Société Anonyme
ANDRE CITROEN
Capital : 302.460.000 Francs

NOTE TECHNIQUE

N° 99 - D

CEINTURES DE SECURITE

Fig. 1

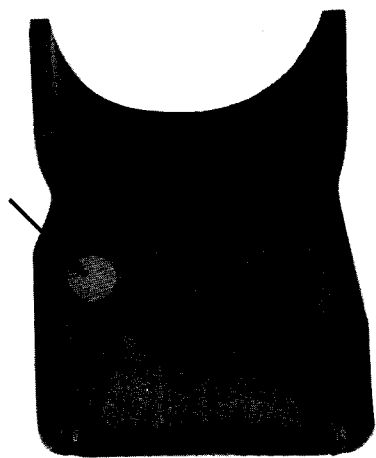
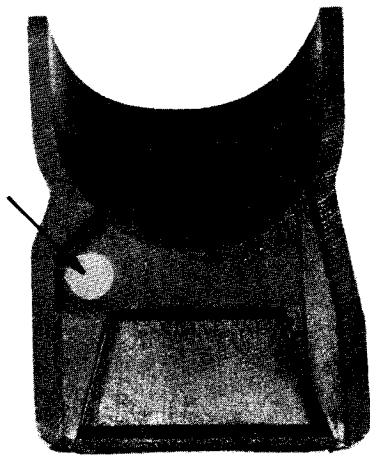
Le cache-protecteur adapté sur le dispositif d'accrochage de la ceinture n'est pas symétrique : un embrèvement est prévu à l'intérieur pour le logement de l'axe du pêne de verrouillage, (voir Fig.1). Extérieurement un chanfrein indique le côté du cache qui doit être monté du côté du pêne (voir Fig. 2).

Fig. 3

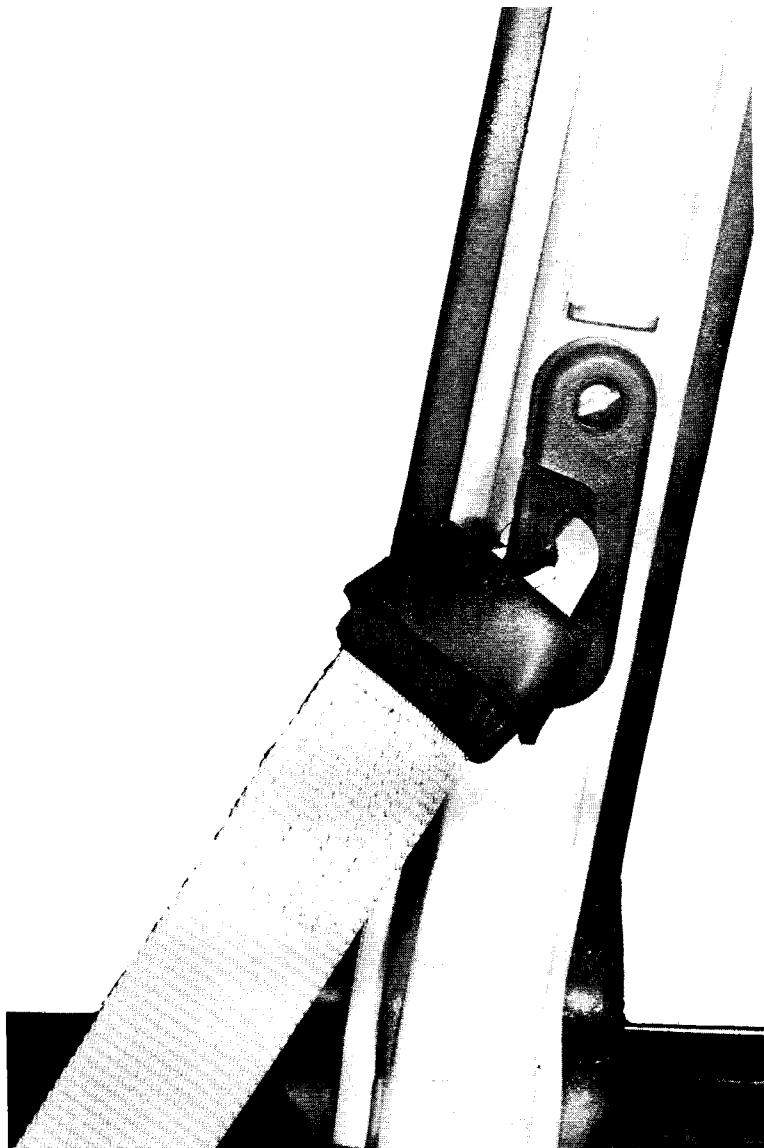
Au montage du cache sur la ceinture, retourner la jupe (voir Fig. 3), puis fixer le dispositif d'accrochage sur la platine et rabattre la jupe (voir Fig. 4).
